### Rapport de contrôle d'installations électriques à basse et à très basse tension

TYPE DE CONTRÔLE Visite de contrôle vente ancienne installation (8.4.2.)

RÉF. 73/2025/112500/01:1

Schéma(s) unifilaire(s) de l'installation

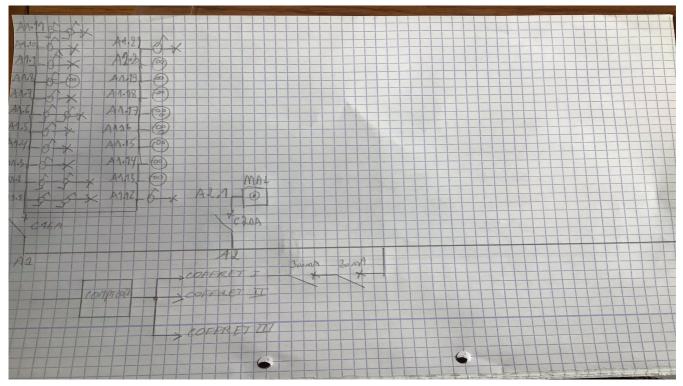
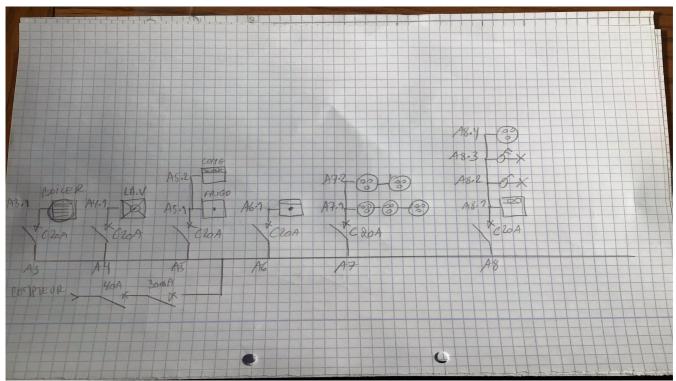
Conformité schéma(s) unifilaire(s) et plan(s) de position		Pas OK	Nombre de tableaux 3	Nombre de circuits	2+6+1(+1r eserve)
Description tableau(x) voir plan(s) dans annexe(s)					
Les fondations datent	D'avant le 1/10/1981		Dispositif différentiel de tête	ID - 40A - 300mA - type	A - test OK
Type d'électrode de terre	Piquets		Dispositif différentiel supplémentaire	ID - 40A - 30mA - type A - test OK	
Résistance de dispersion de la prise de terre (Ω)	18,58		Dispositif différentiel supplémentaire	ID - 40A - 30mA - type	A - test OK
Conformité des liaisons équipotentielles et des PE	Sans objet		Fixation/Etat/Détérioration matériel	Pas OK	
Test de continuité	Pas concluant		Contrôle visuel appareils fixes et/ou mobiles	Pas OK	
Contrôle boucle de défaut	Concluant		Protection contre les contacts directs	Pas OK	
Protection contre les contacts indirects	Pas OK		Résistance générale d'isolement (MΩ)	0,18	
			Adéquation DPCDR – prise de terre	ок

- Les schémas unifilaires et plans de position ne sont pas conformes. -312.646.657.912
- 5.2.1.2 un/des departs ne sont pas protégés en amont contre les surcharge et/ou surintensités

- Les plans et schémas seront à adapter en fonction des travaux de mise en conformité qui seront réalisés
- L'appareillage électrique fixe ou à poste fixe suivant n'est pas présent cuisinière/
- L'habitation étant meublée, il se peut que tout n'a pu être vérifié.
- Lors d'une rénovation de l'installation électrique, les dérogations pourraient ne plus être appliquées.
